710 - INSP
ISO/IEC 17020
Origineel verslag

Verkoop [Afd 8.4.2]

Verslagnummer: 21/04092026/63270/75099/1

Inspectie adres: Dijkstraat 5, 9120 Beveren-Kruibeke-Zwijndrecht (België)

image Bord 1

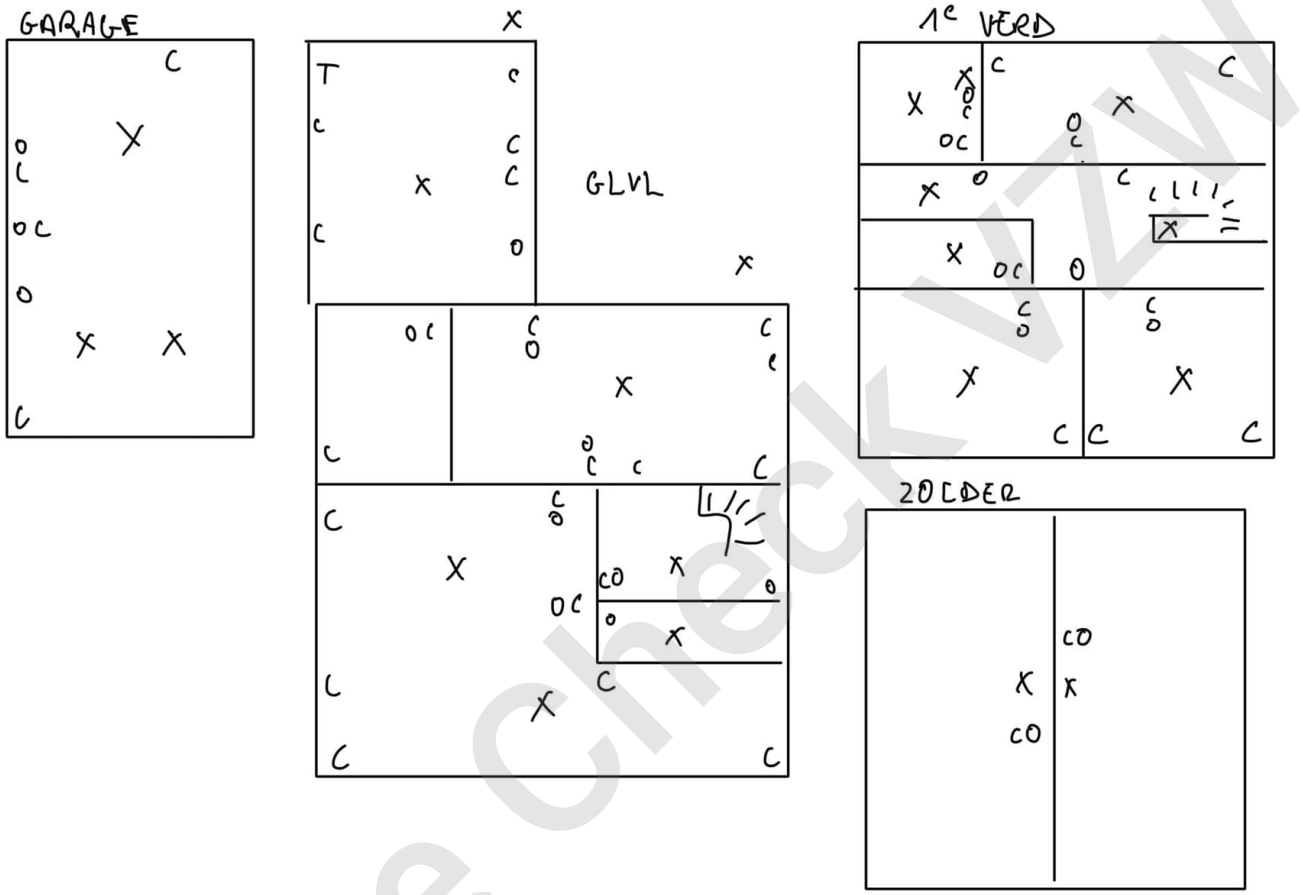
- De penautomaten/zekeringen van hetzelfde circuit zijn niet van dezelfde nominale grootte. - oAfd 5.3.5.5
- De installatie is niet aangevuld met een differentieelstroombeschermingsinrichting met hoge of zeer hoge gevoeligheid, - oAfd 4.2.4.3

- De sectiegrootte van de overbruggingen in de borden is niet aangepast aan de grootte van de beveiliging tegen overstromen. - oAfd 4.4.1.5
- De houders van de penautomaten zijn niet uitgerust met een kaliberstuk. - oAfd 5.3.5.5.a

- Het eendraadschema en situatieplan zijn niet aanwezig. - oAfd 3.1.2.1
- De kringen, de onderbrekingstoestellen en of de beschermingstoestellen zijn niet duidelijk en zichtbaar gekenmerkt. - Afd 3.1.3

- De combinatie groen/geel is enkel voorbehouden aan de aardingsgeleider. - oAfd 5.4.6.2; oAfd 5.2.6.2
- Er bevinden zich differentieelstroombeschermingsinrichtingen van het type AC in de installatie, welke niet meer toegelaten zijn. - oAfd 5.3.5.3.a

- De beschermingsgraad van de ruimte moet ten minste IPXX-D zijn voor ruimtes publiek toegankelijk en IPXX-B voor gewone ruimtes. - oAfd 4.2.2.3
- Een of meerdere stopcontacten zijn niet van kinderbeveiliging voorzien. - oAfd 4.2.2.3.b; Afd 8.2.1; Afd 8.2.2

Extra opmerking: Garage
